## 【改善箇所説明図】

### ②電気装置(電気配線)

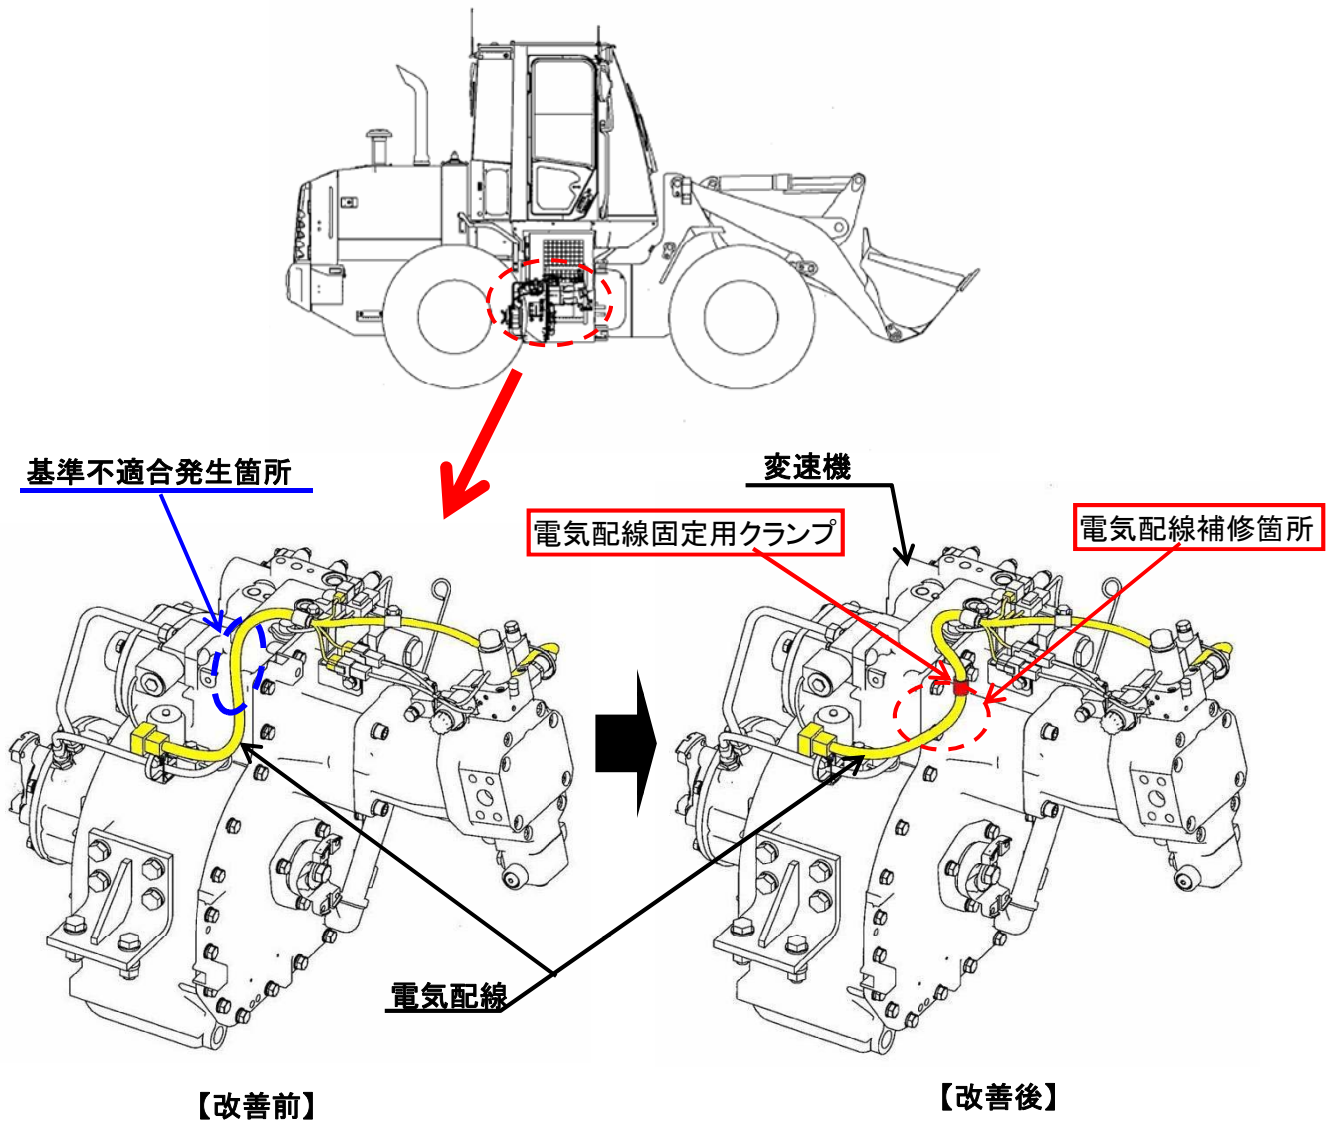
②電気装置において、変速機上部に配索されている駐車ブレーキ用電磁弁の電気配線が変速機と接近しているものがある。そのため、車体振動などで当該電気配線が変速機と接触し、電気配線が損傷してヒューズが切れ、駐車ブレーキが作動するおそれがある。

②全車両、当該電気配線に固定用クランプを追加して隙間を確保する。また、当該電気配線を点検し、干渉痕がある場合は、補修する。

識別: 電気配線固定用クランプの有無で識別とする。
